**AVIS RELATIF À LA PROTECTION
CONTRE LES EVENTUELS EFFETS NOCIFS ET NUISANCES
PROVOQUÉS PAR LES RAYONNEMENTS NON IONISANTS
GÉNÉRÉS PAR DES ANTENNES ÉMETTRICES STATIONNAIRES**

Commune : NAMUR - Exploitant : TELENET GROUP

Référence exploitant : NR1029H

Rapport n° 1229 / 2024

Figure 1 : Vue en plan des lieux de séjour et des points de contrôle

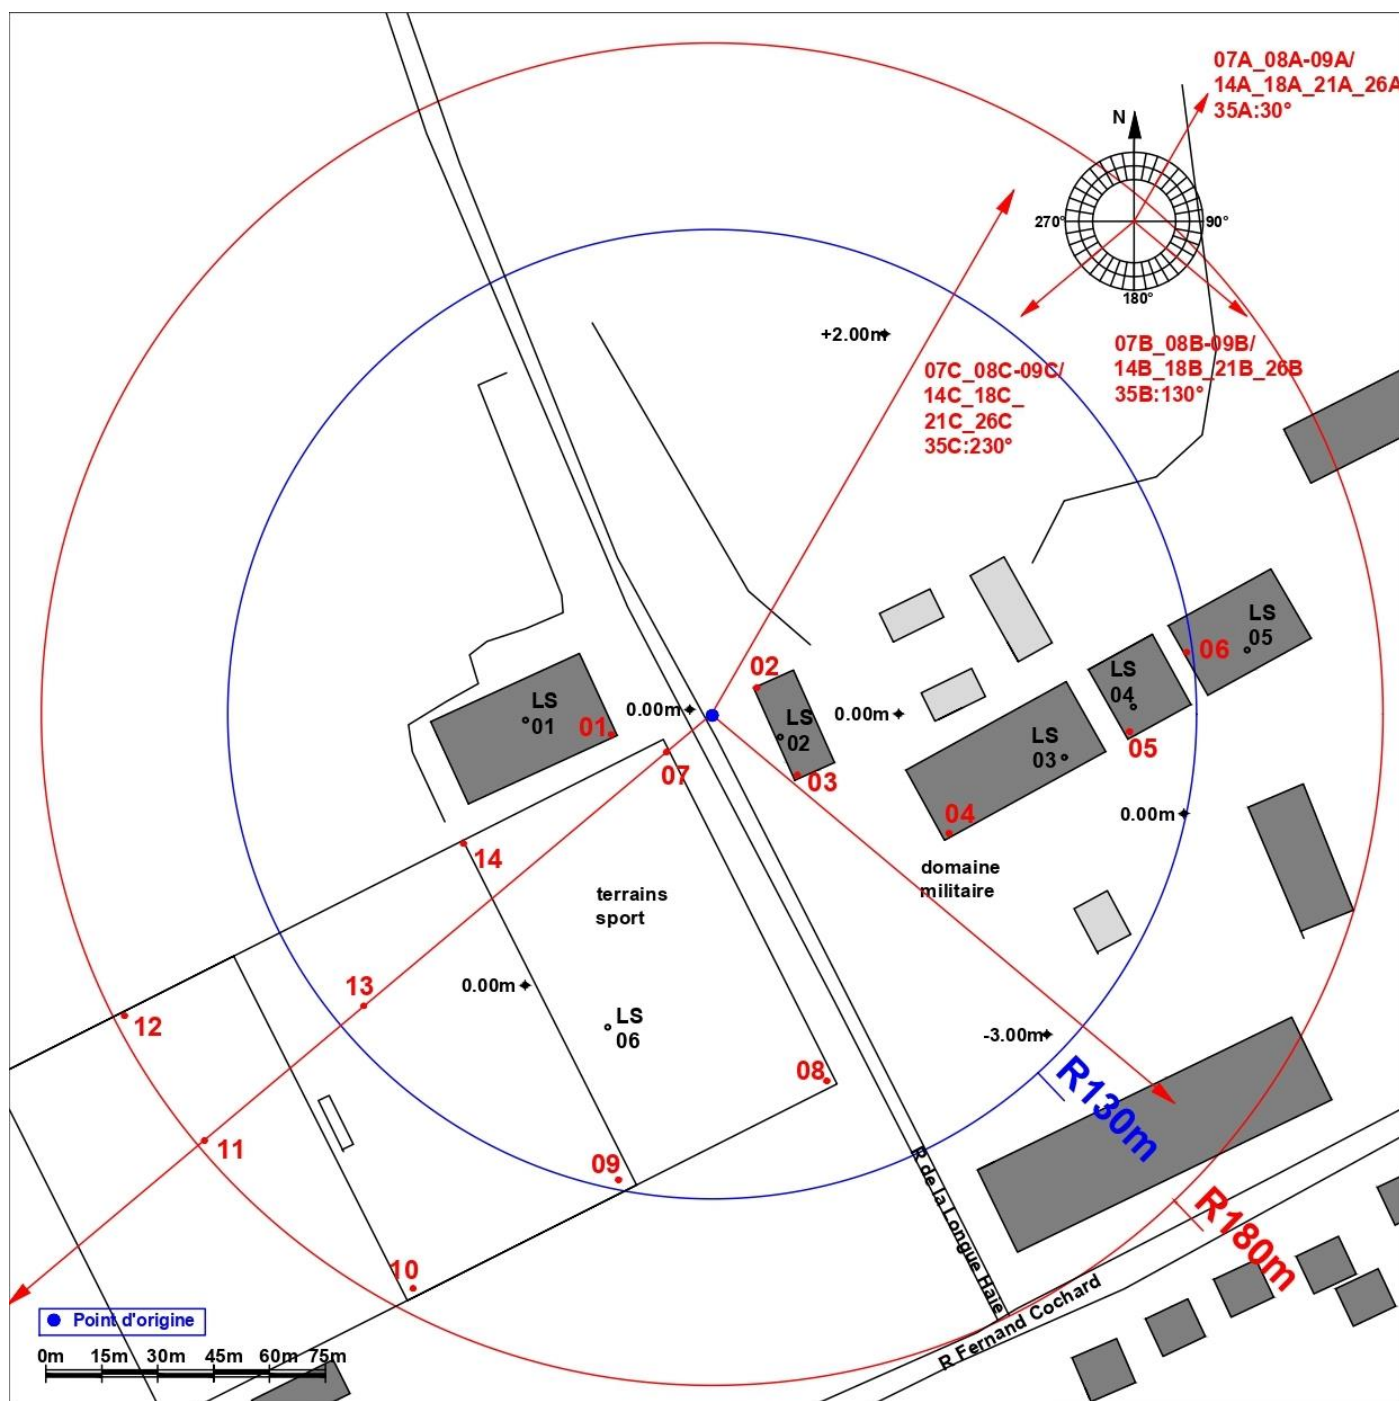
Les fréquences d'émission, la puissance rayonnée par chacune des antennes et leur gain permettent de déterminer le rayon de la zone à analyser. Tout dépassement de la limite par installation est exclu en dehors de cette zone. Le tableau 2 reprend les 35 LS² pour lesquels l'indice d'exposition est le plus élevé. Les différentes colonnes indiquent :

- le numéro du point de contrôle repris sur un des plans de la figure 1;
- le numéro du LS dans lequel se trouve le point de contrôle de la 1^{ère} colonne ;
- l'atténuation d'obstacle prise en compte pour le calcul de l'indice d'exposition dans le LS ;
- le résultat du calcul de l'indice d'exposition.

N° point de contrôle	LS	Atténuation (dB)	Indice d'exposition relatif à la limite par installation IE_i
14	LS06	0,0	0,894
13	LS06	0,0	0,863
8	LS06	0,0	0,805
4	LS03	3,0	0,785
9	LS06	0,0	0,501
11	LS06	0,0	0,424
12	LS06	0,0	0,412
10	LS06	0,0	0,347
7	LS06	0,0	0,322
5	LS04	3,0	0,311
6	LS05	3,0	0,233
3	LS02	3,0	0,220
2	LS02	3,0	0,116
1	LS01	3,0	0,115

En ce qui concerne les antennes de l'installation mentionnées dans le tableau 1, la distance maximale à laquelle la limite pourrait être atteinte, à l'extérieur, est égale à 119,1 m. S'il n'y a pas de LS à une distance inférieure, les antennes respectent forcément la limite d'immission.

Dans le cas des LS situés à l'intérieur des bâtiments, une atténuation d'obstacle est prise en compte et il en résulte que la distance maximale à laquelle la limite pourrait être atteinte se réduit à 84,3 m.

Figure 2 : Vue en plan des installations d'antennes dans un rayon de 300 mètres autour de l'installation faisant l'objet de la demande d'avis

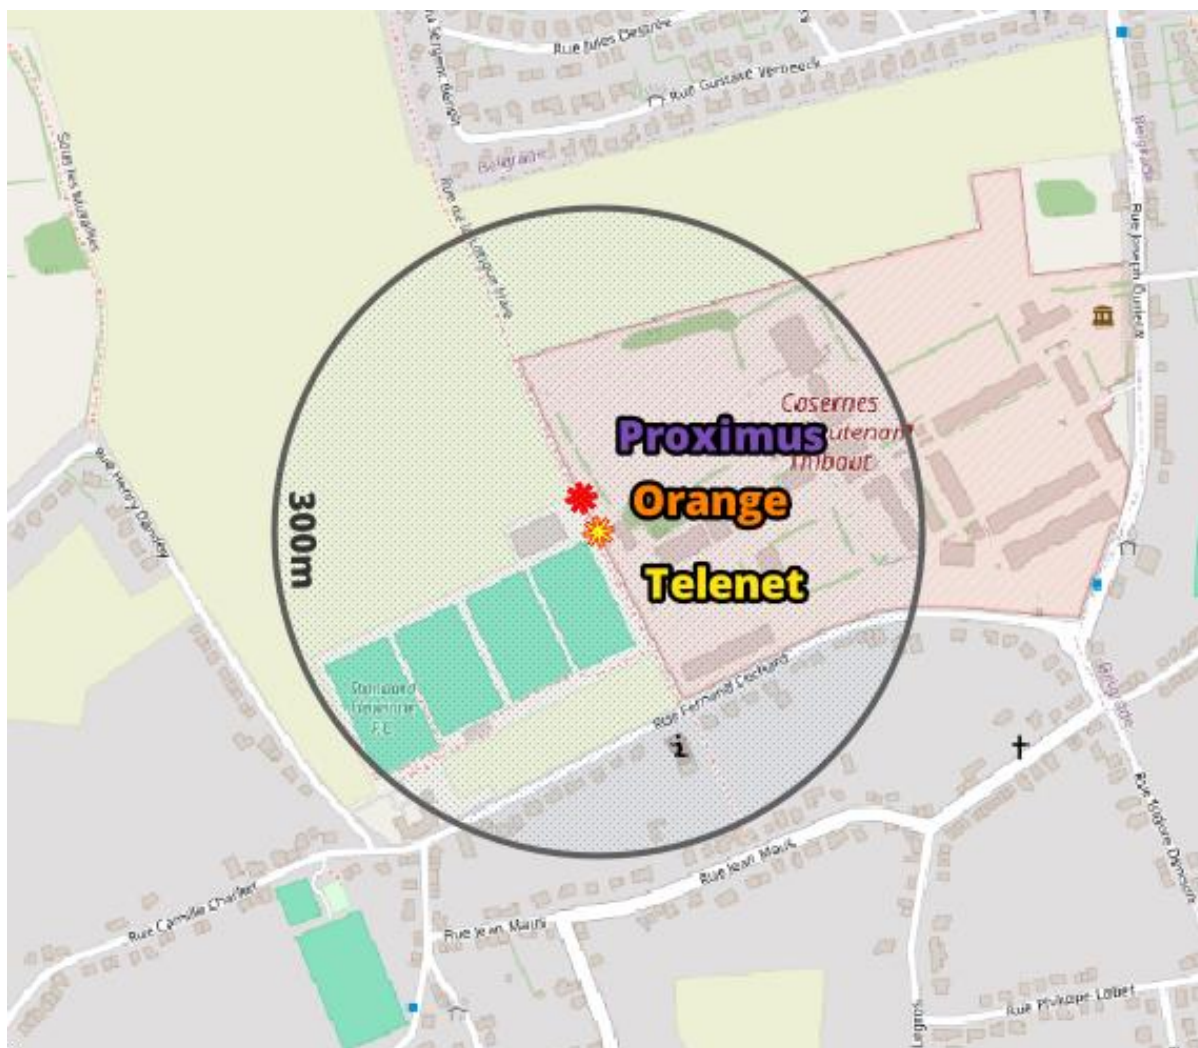
Le plan en projection verticale de la figure 2 indique la localisation des installations d'antennes émettrices stationnaires visées par le décret et situées dans un rayon de 300 mètres autour de l'installation référencée dans le paragraphe 2 et localisée au centre du cercle. Les données de localisation de ces antennes et les avis correspondant sont accessibles via le cadastre en ligne des antennes émettrices stationnaires⁶. Les installations prises en compte dans l'évaluation du respect de la limite cumulative sont les installations d'antennes émettrices déclarées en service par l'exploitant à la date du présent avis, à l'exception de l'installation référencée dans le paragraphe 2 et éventuellement d'autres installations ayant fait l'objet d'une demande d'avis à la même date et qui sont situées à l'intérieur de la zone de 300 mètres de rayon.

- a) il y a au plus 4 installations d'antennes émettrices stationnaires présentes dans la zone d'évaluation de 300 mètres de rayon représentée dans la figure 2, y inclus l'installation référencée dans le paragraphe 2 : la limite cumulative définie à l'article 4, §2 du décret est nécessairement respectée dans les lieux de séjour à l'intérieur de la zone d'évaluation de 300 mètres de rayon ;

- b) il y a exactement 5 installations d'antennes émettrices stationnaires présentes dans la zone d'évaluation de 300 mètres de rayon représentée dans la figure 2, y inclus l'installation référencée dans le paragraphe 2 et il existe, pour 3 ou 4 de ces installations, un avis attestant le respect de la limite abrogée de 3 V/m : la limite cumulative définie à l'article 4, §2 du décret est nécessairement respectée dans les lieux de séjour à l'intérieur de la zone d'évaluation de 300 mètres de rayon ;

- c) dans tous les autres cas, il a été vérifié que la limite cumulative définie à l'article 4, §2 du décret n'est pas dépassée dans les lieux de séjour sur base du nombre d'installations localisées dans la zone d'évaluation de 300 mètres de rayon représentée dans la figure 2, de leur localisation ainsi que des données inscrites dans la figure 1 et au paragraphe 4 du présent avis et dans les avis attestant le respect de la limite par installation ou de la limite abrogée de 3 V/m relatifs aux autres installations reprises dans la figure 2.

Compte tenu des considérations ci-dessus, il apparaît que l'intensité du rayonnement électromagnétique généré, dans les lieux de séjour situés dans un rayon de 300 mètres autour de l'installation référencée dans le paragraphe 2, par l'ensemble des antennes émettrices stationnaires de l'ensemble des exploitants du même site d'antennes émettrices stationnaires respecte la limite fixée à l'article 4, § 2 du décret.
